Modulo per la presentazione delle osservazioni per i piani/programmi/progetti sottoposti a procedimenti di valutazione ambientale di competenza statale

Oggetto: Codice procedura 10847 - Costruzione ed esercizio di un impianto di produzione di energia elettrica da fonte eolica "FIORA" di potenza nominale pari a 52,8 MW, da realizzarsi nel comune di Manciano (GR) e delle opere ed infrastrutture connesse

ALLEGATO n1 OSSERVAZIONI IMPIANTO EOLICO INDUSTRIALE "FIORA" COMPOSTO da n. 4 immagini e 4 pagine.

IMMAGINE n. 2 CUMULO IMPIANTI EOLICI nel BACINO VISIVO TERRITORIO di MANCIANO e di MONTALTO di CASTRO.

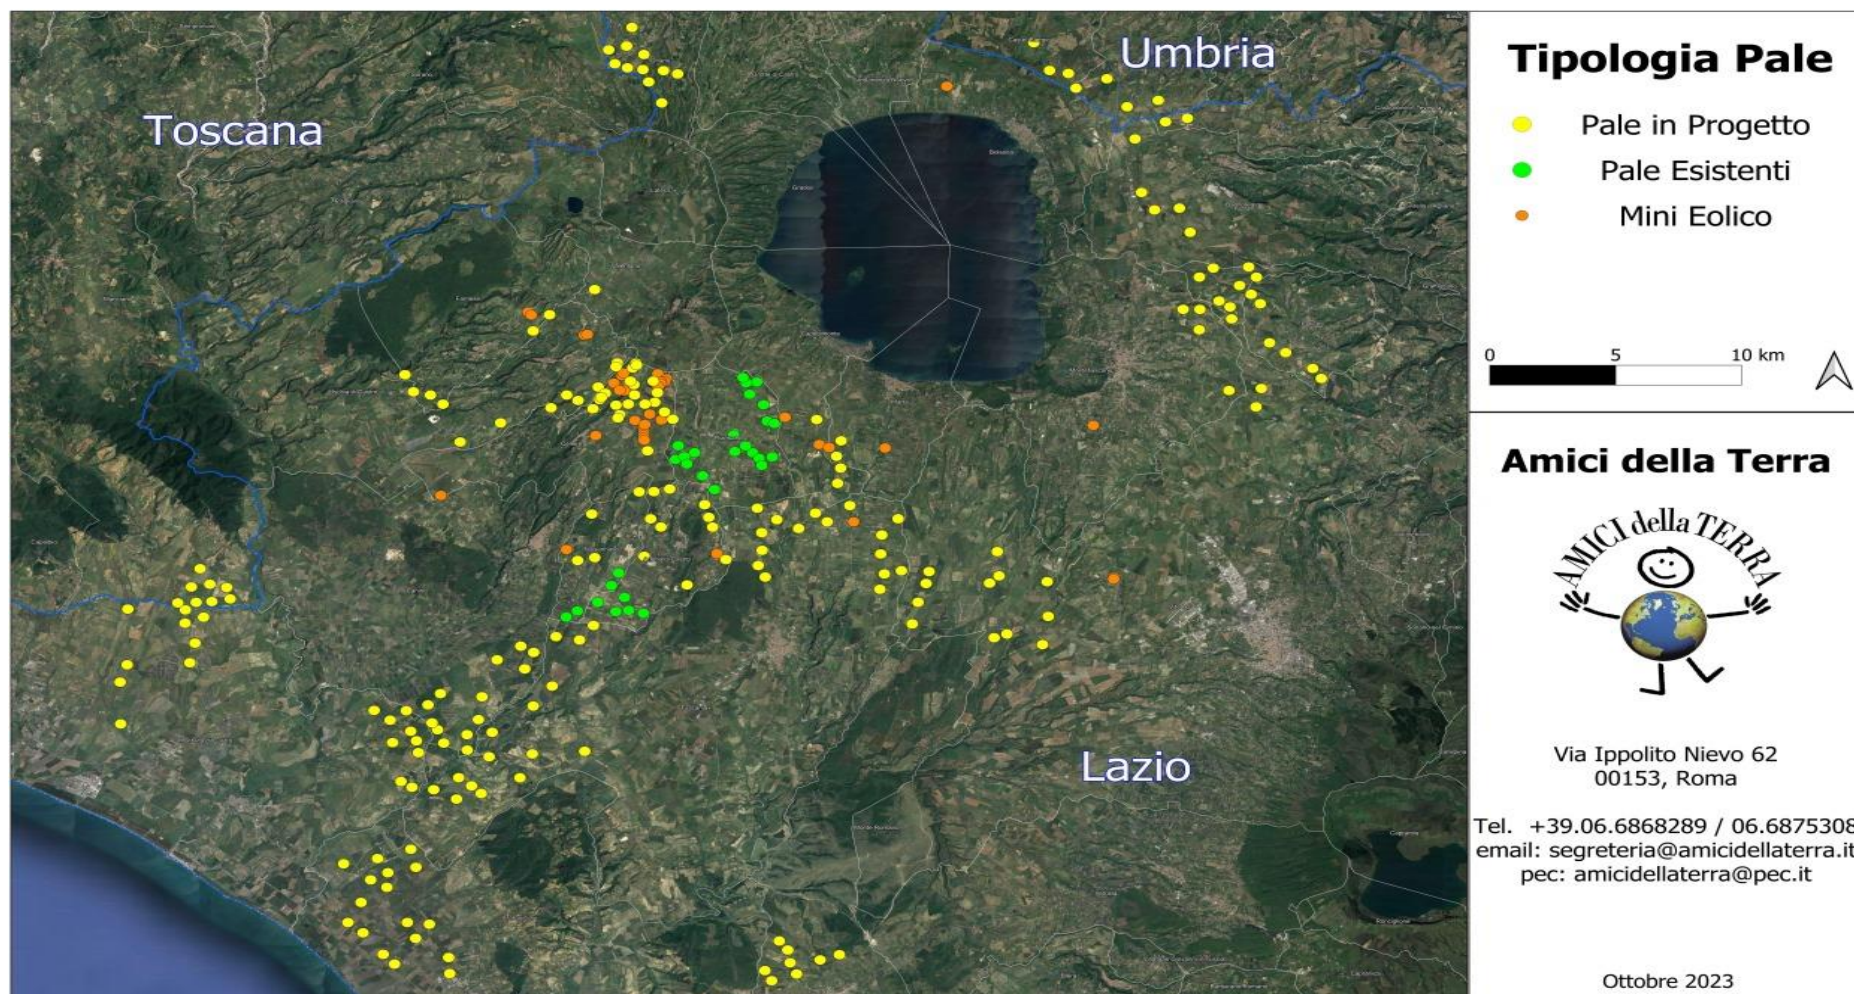
3) OSSERVAZIONE: CUMULO e SATURAZIONE IMPIANTI FER NELLA PROVINCIA di VITERBO, IN PARTICOLARE NEL COMUNE DI MONTALTO DI CASTRO E NELLA ZONA A CONFINE CON IL COMUNE di MANCIANO che SI TROVANO NELLO STESSO BACINO VISIVO.

La zona in cui in cui è stato progettato l'eolico Fiora è già occupata da diversi centinaia di ettari di impianti fotovoltaici già esistenti e in procedura VIA al Mase e alla Regione Lazio così come da diversi progetti di impianti eolici industriali (vedi Allegato Osservazioni immagini nn. 2,3 e 4. L'impianto eolico Fiora, pur trovandosi in Toscana ma nello stesso bacino visivo del territorio limitrofo laziale ed a poche centinaia di metri da una zona già estremamente satura del Lazio, andrebbe ad appesantire una situazione già *critica per la sostenibilità ambientale*.

IMMAGINE n. 3 MAPPA INTERVISIBILITA' IMPIANTI EOLICI (da aggiornare) esistenti e in procedura VIA al MASE e alla REGIONE LAZIO.

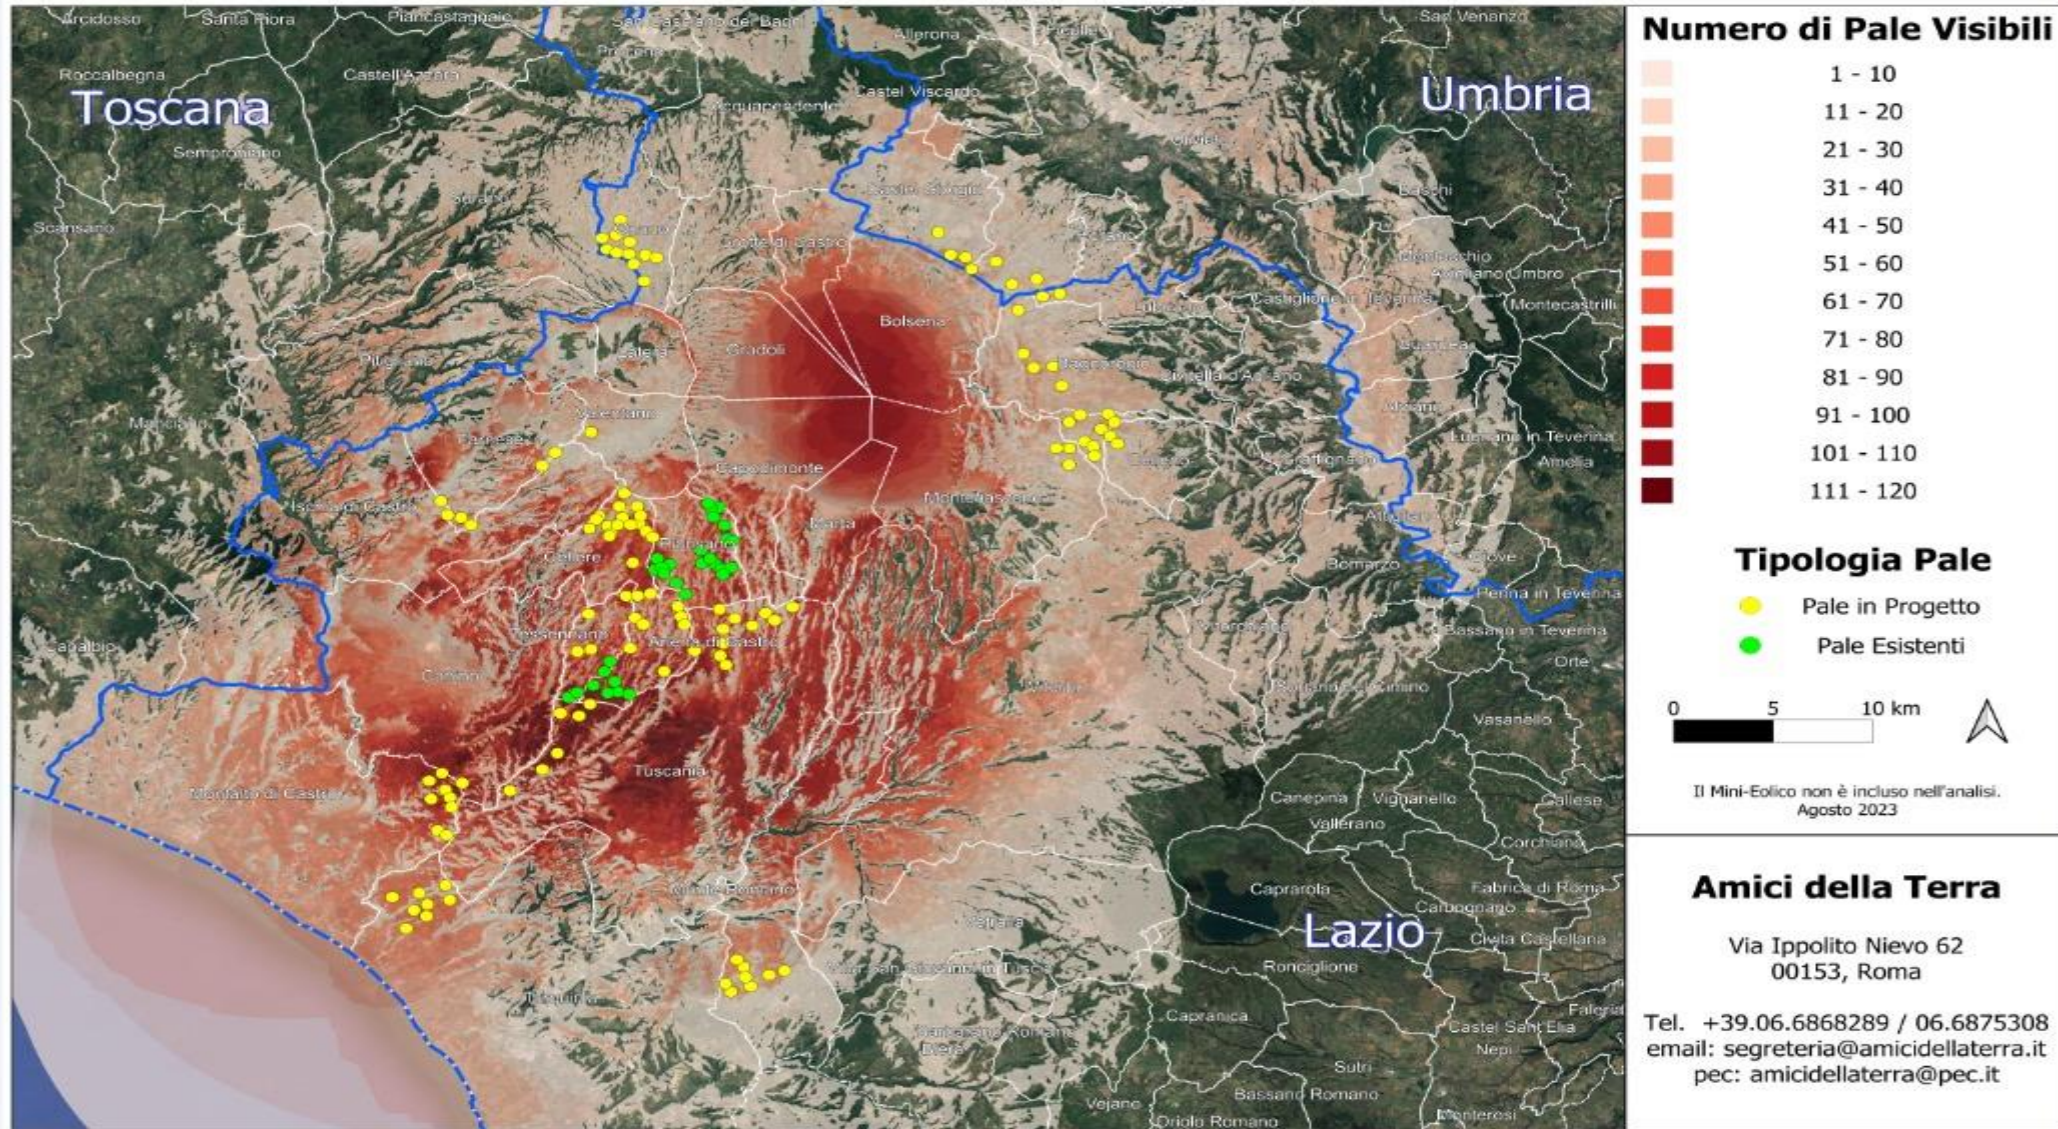
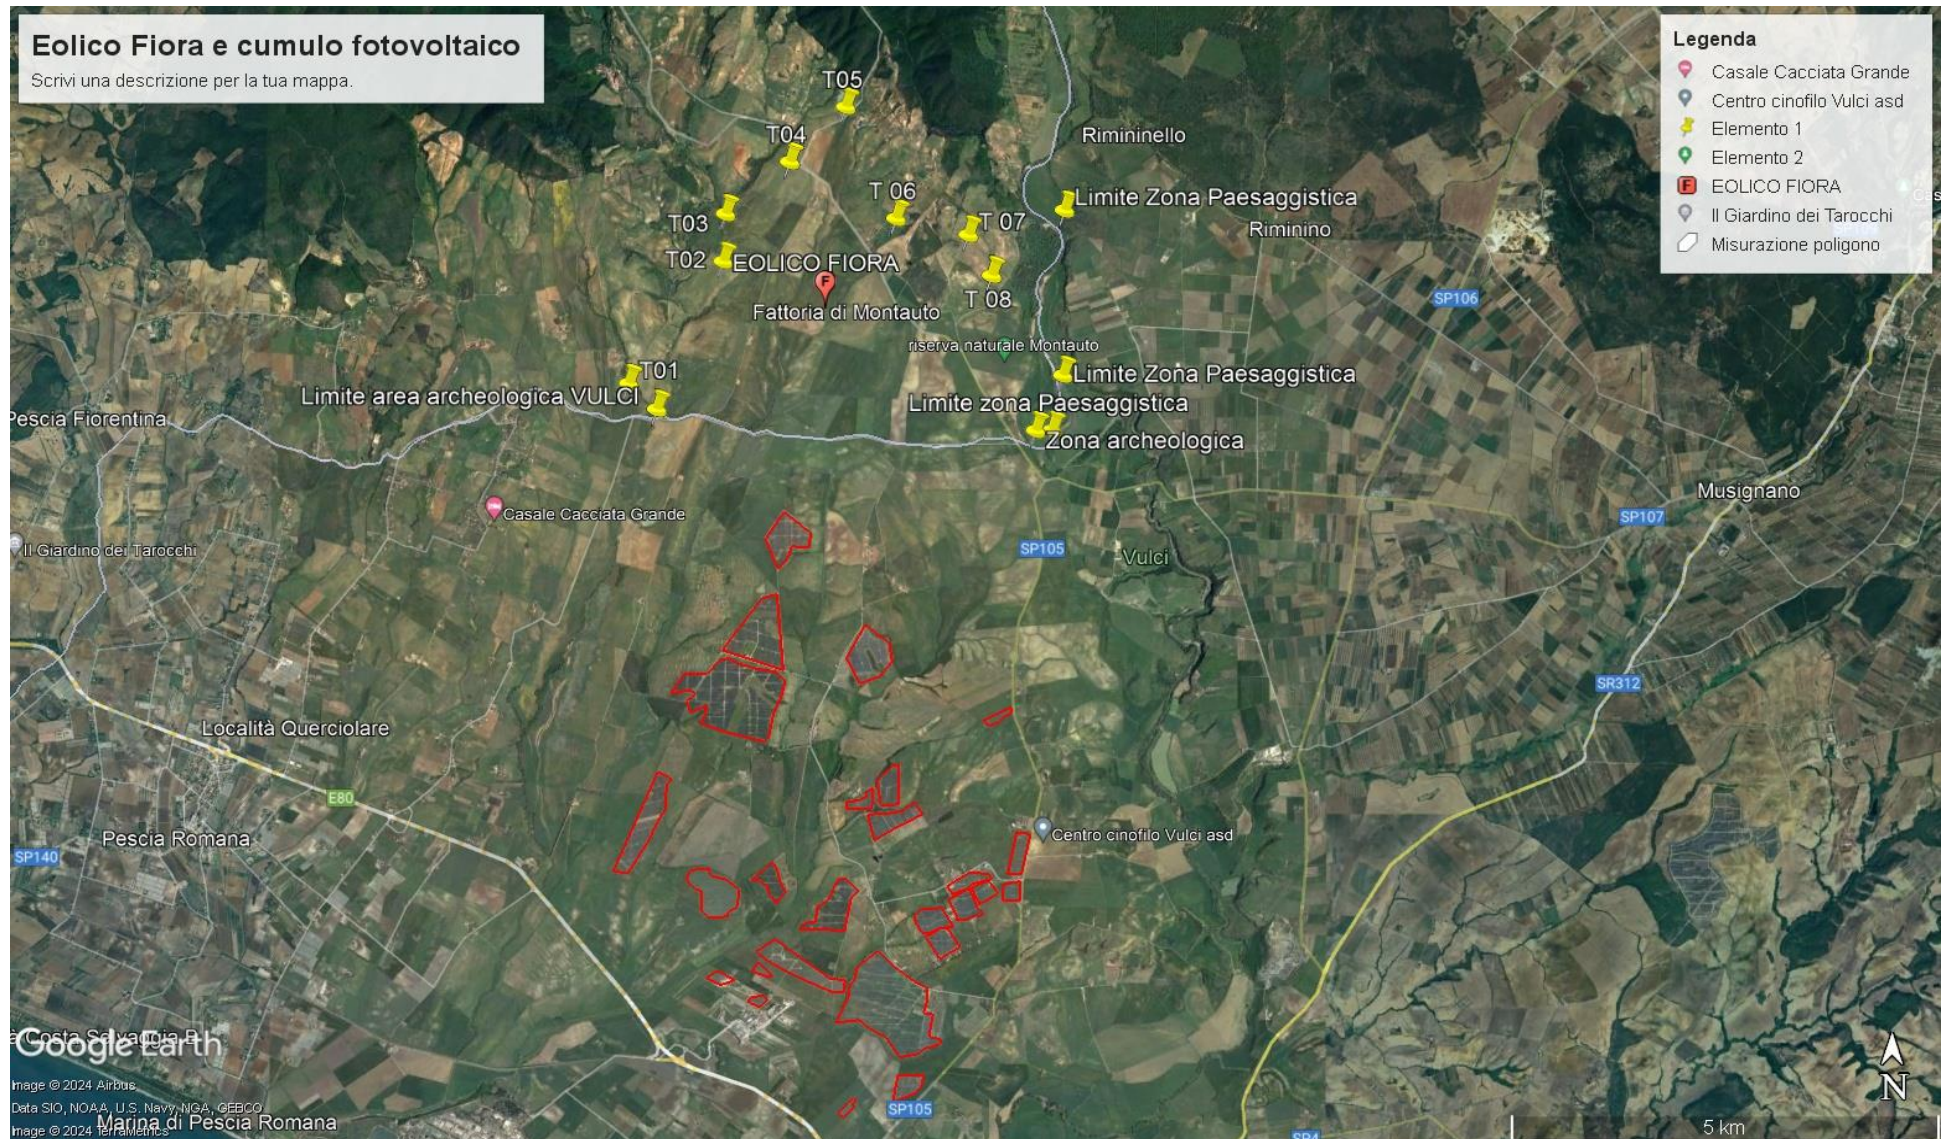
- Salute pubblica
- Beni culturali e paesaggio
- Monitoraggio ambientale
- Altro: **IMPATTO VISIVO, CUMULATIVITÀ degli EFFETTI e NOTEVOLE INTERVISIBILITÀ.**
